10-10-2021

Skolebyggeriet ved Elev Nye

Input fra en samlet bestyrelse for
Elev-Nye Idrætsforening

ETAPE 2 OVERSIGTSPLANER 1:500

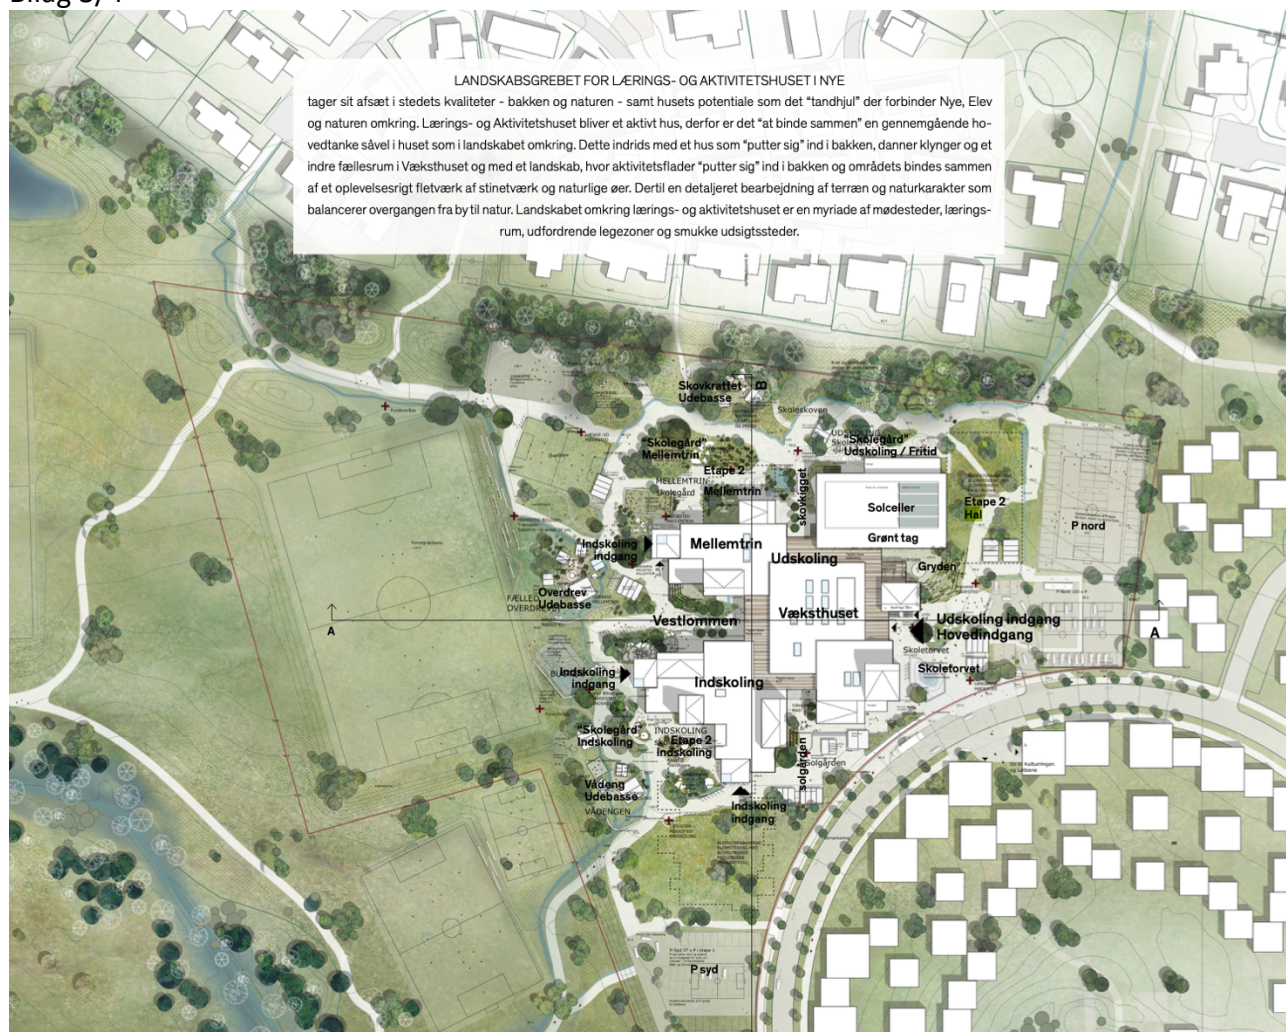
Udeanlæg vurderes overordnet velfungerende og velproponeret til etape 1 (Bilag 3)

Det er dog med betænkelighed at vi kan se, at anbefalingen fra bl.a. DGI med 11 full-size fodboldbaner ikke længere ser realistisk ud i planerne. Det er derfor også med underen at vi kan se at banen (kun 1) er placeret så adgang til de forventeligt kommende baner vest for kunstbanen ikke er indtegnet (ved præsentationen på seneste følgegruppemøde, blev der præsenteret 4-5 full-size fodboldbaner).

Note: Det ud til at den planlagte bane spærrer for adgang til kommende baner, derfor ønskes der præsenteret en løsning for bane-udbygningen og adgangsveje. Hvis der er tale om en direkte afkobling fra skolen, forventes der også angivet hvor et eller flere, materiale-skur(e) er tænkt ind.
